工程指示 / 要求簡箋(E.I.)

工程指示編號：EI / 0271 / 19

工程名稱：觀塘裕民坊

工程項目：幕牆 唧膠做法

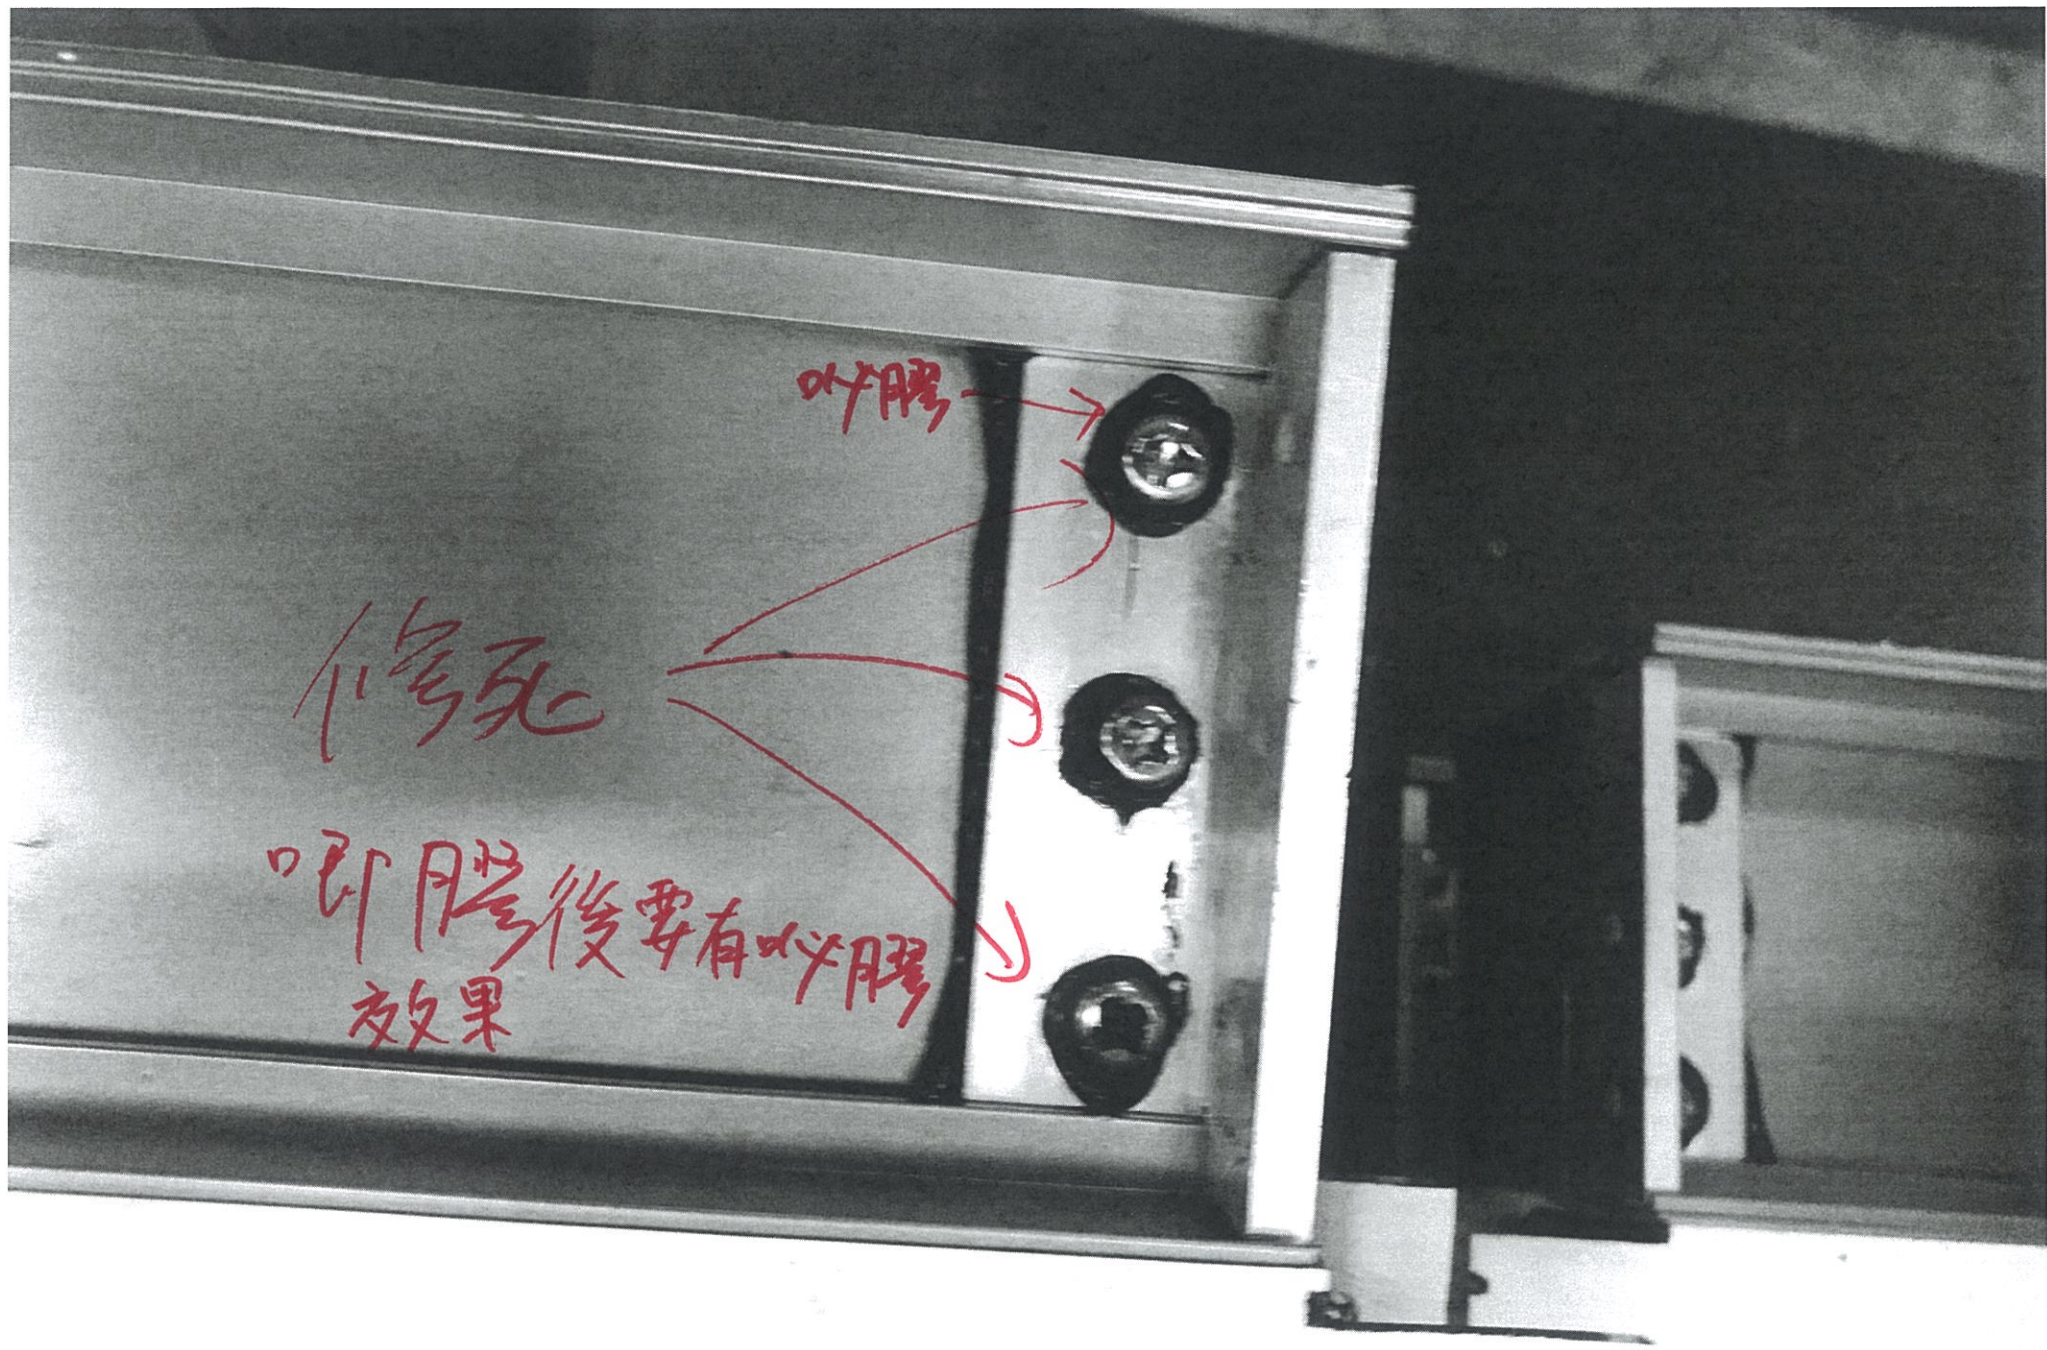
A 版: (1) 基仔面防水片 批擋網拉釘位廠要唧膠

(2) 橫碰企 L 角要唧膠修死 (1個死後還有2個膠)

叶膠

修死

叶膠後要有叶膠
效果

打釘
做印膠
